性能維持施設、安全対策、施設定期検査を受けるべき時期に係る
変更認可申請の内容の分割について

令和元年10月2日
再処理廃止措置技術開発センター

核燃料サイクル工学研究所 再処理施設 廃止措置計画変更認可申請書 変更前後比較表

性能維持施設、安全対策、施設定期検査を受けるべき時期に係る変更認可申請の内容の分割、今後の変更認可申請（イメージ）

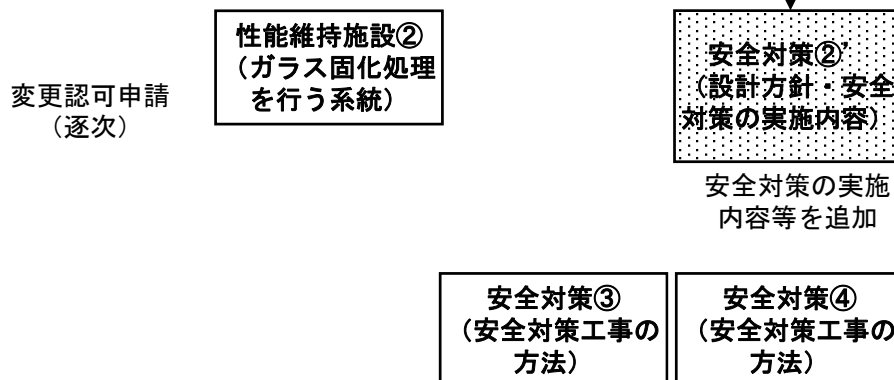
申請内容を性能維持施設と施設定期検査を受けるべき時期、安全対策に分割するため、以下の補正と変更認可申請を行う。

また、申請内容の分割のため、安全対策の記載を削除する補正を行う（認可を受けた記載に戻す）。

補正で削除した安全対策に係る記載のうち、事故選定と重要度分類について、面談等でのコメントを反映し、速やかに変更申請を行う。（別紙4）
